**Verslag huishoudelijke elektrische installatie op laagspanning en zeer lage spanning****Algemeen:**

Referentie: 004-20260701-01	Datum controle: 01/07/2026
Keurder: 004

Eigenaar: Groessens	EAN-code: 541448820062219776
Adres installatie: Kesterbeekweg 13, 1980 - Zemst	Nummer teller(s): 1sag1100091712
	Distributienetbeheerder installatie: Fluvius
Datum uitvoering installatie:	☐ Vóór 01/10/1981 ☒ Tussen 01/10/1981 en 01/06/2020 ☐ Vanaf 01/06/2020
Type:	☒ Wooneenheid ☐ Niet-huishoudelijk ☐ PV ☐ Batterij ☐ Laadpaal

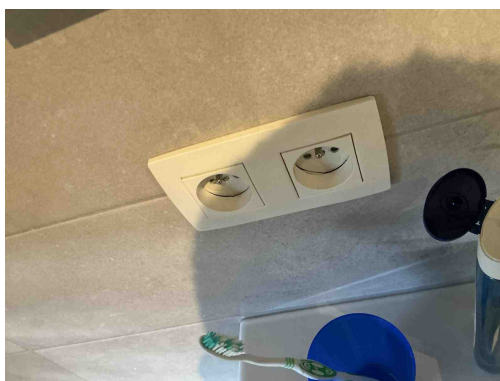
T23 - Het elektrisch materiaal is beschadigd. (Boek 1: 1.4.1.3).
Opmerking: Oa keuken, badkamer

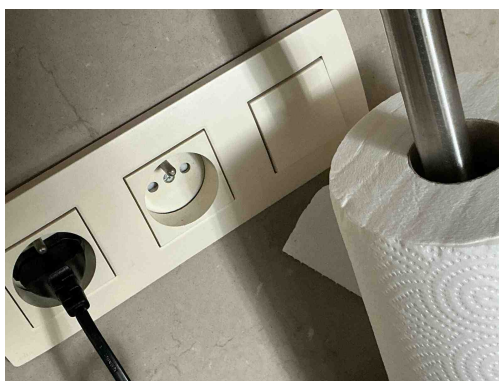
T23 - Het elektrisch materiaal is beschadigd. (Boek 1: 1.4.1.3).
Opmerking: Oa keuken, badkamer

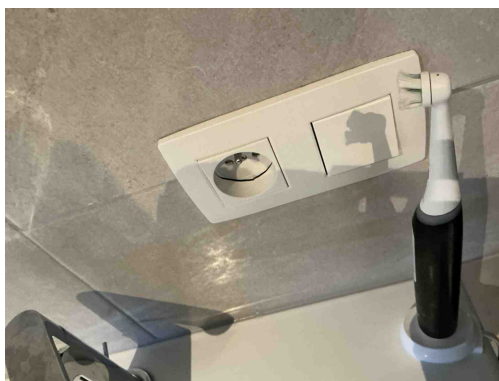
T23 - Het elektrisch materiaal is beschadigd. (Boek 1: 1.4.1.3).
Opmerking: Oa keuken, badkamer

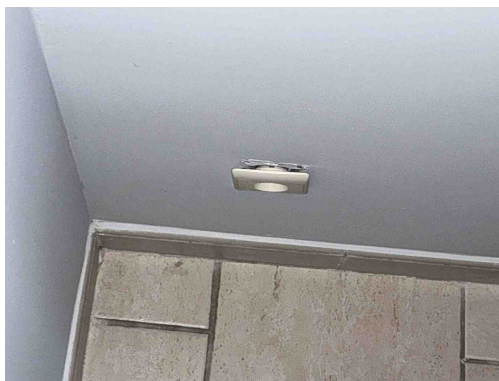
T23 - Het elektrisch materiaal is beschadigd. (Boek 1: 1.4.1.3).
Opmerking: Oa keuken, badkamer

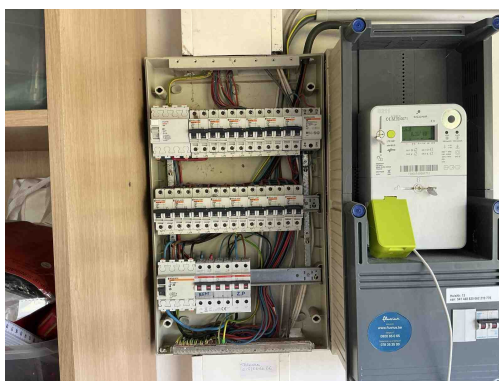
B06 - Het elektrisch verdeelbord heeft niet de minimale beschermingsgraad IPXX-B in een gewone ruimte (Boek 1: 4.2.2.3).
Opmerking: Oa bord 1
